PRÉFET DE LA RÉUNION

ARRÊTÉ N° 2019 - 297/SG/DRECV du 14 février 2019

**portant modification de l'arrêté n° 12-257/SG/DRCTCV du 24 février 2012,
autorisant, au titre des articles L.214-1 à L214-11 du code de l'environnement,
à effectuer des travaux d'entretien d'urgence post-crues sur différents
ouvrages de franchissement des rivières
par les routes nationales de La Réunion.**

Plan de localisation de la RN 1005

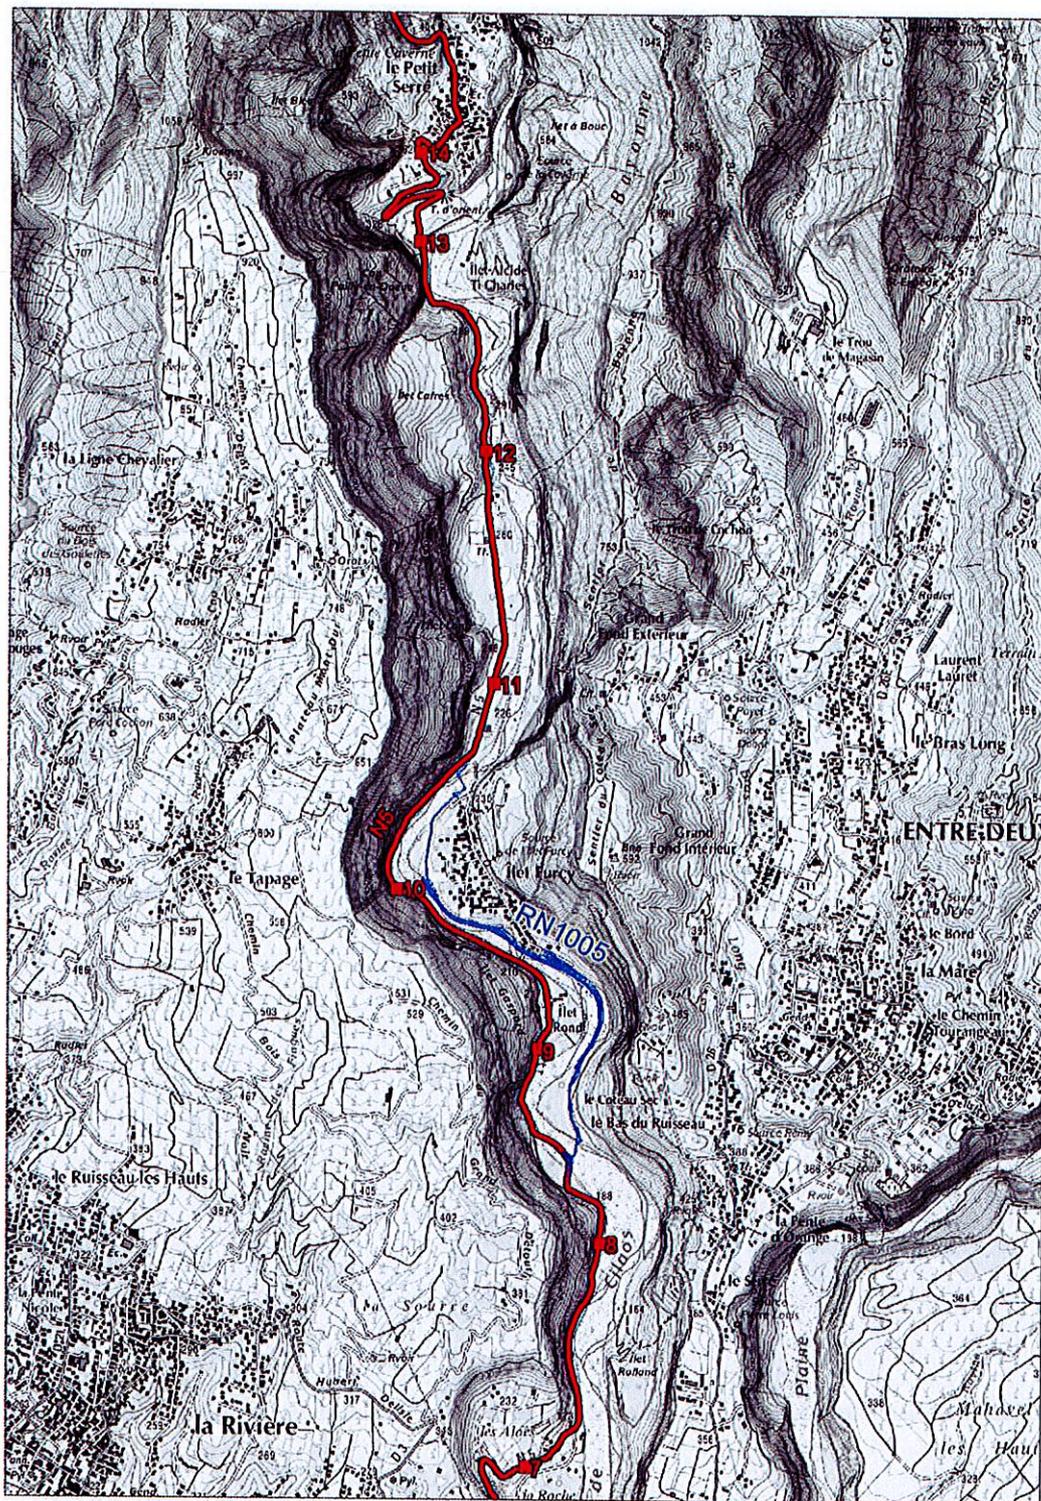
Les plans et schéma figurant à l'annexe 1 sont complétés par le plan figurant en annexe 1 du présent arrêté.

RN 1005 - SYNOPTIQUE

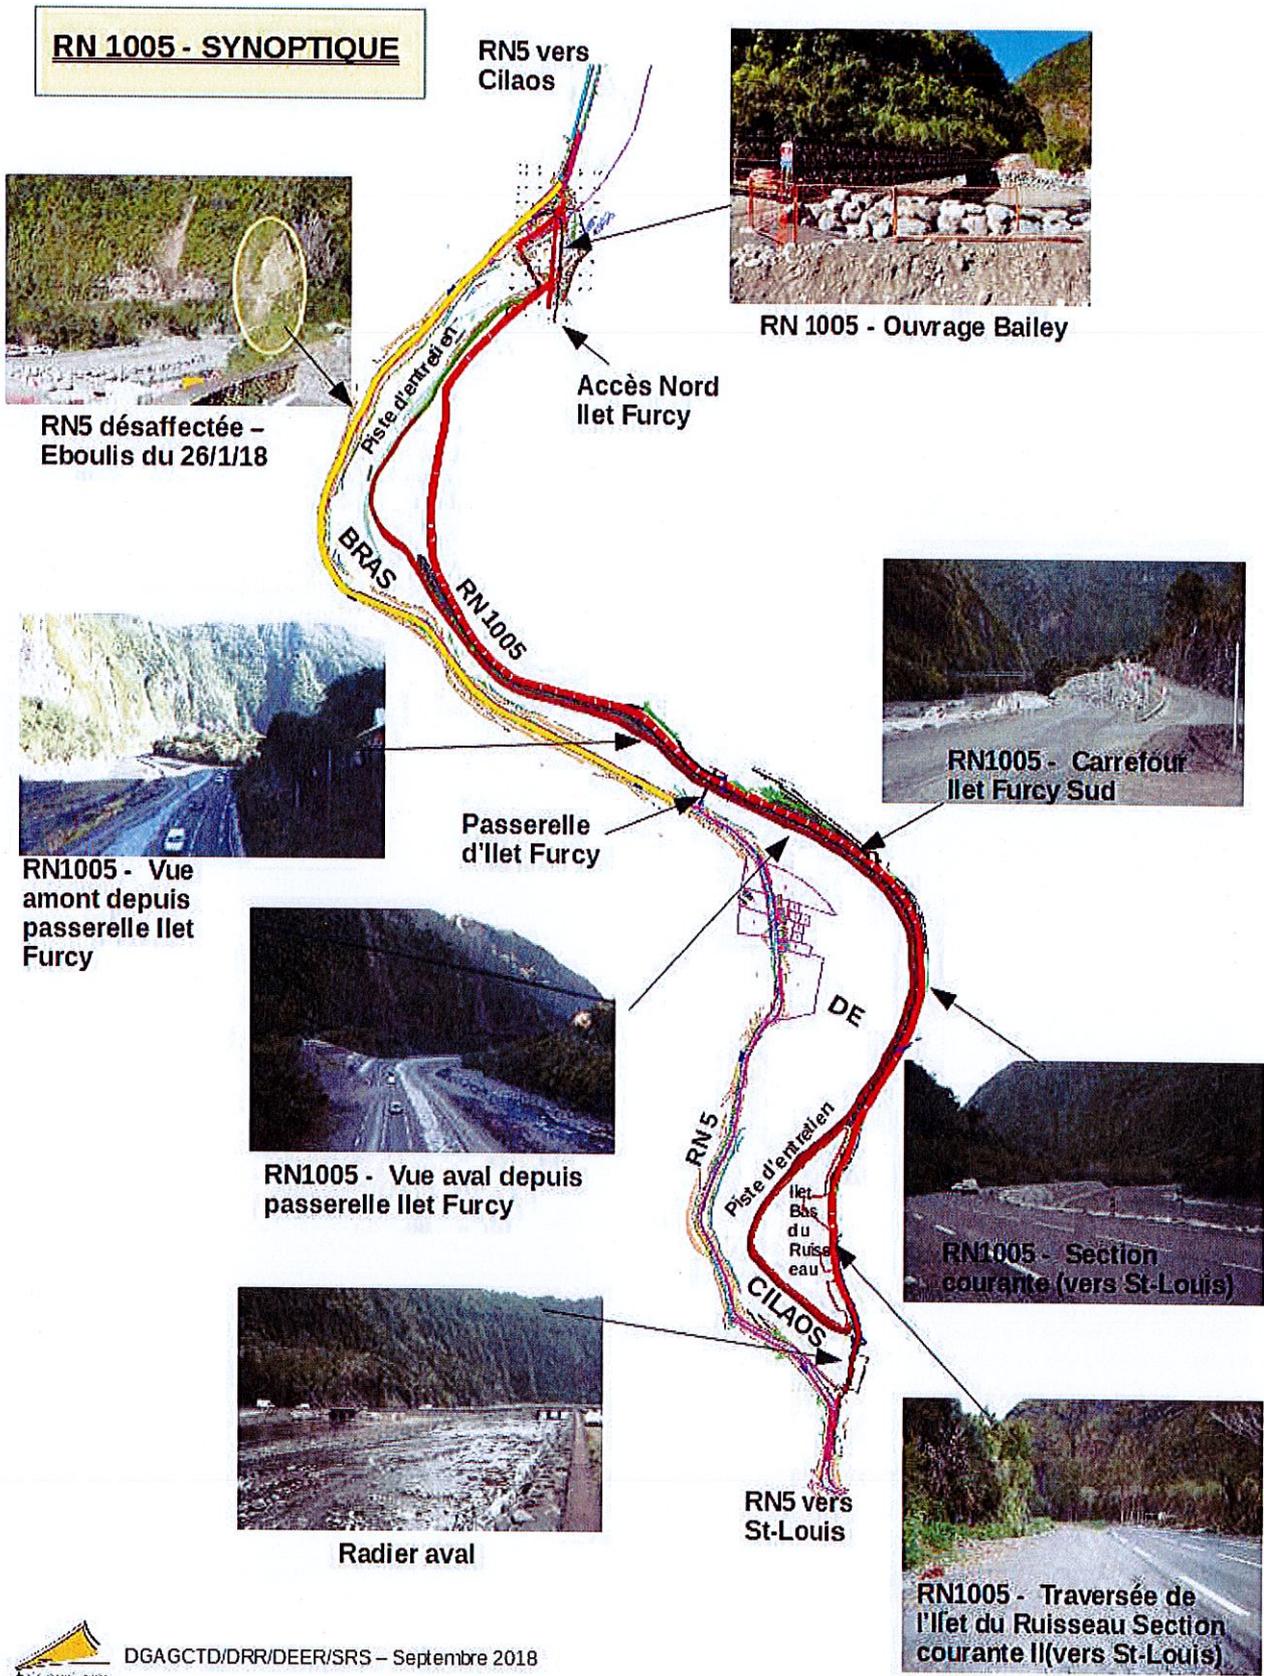
Les plans et schéma figurant à l'annexe 2 sont complétés par les plans figurant en annexe 2 du présent arrêté.

Le plan de la R.N. 1005 et le positionnement des ouvrages figurent en annexe 2.
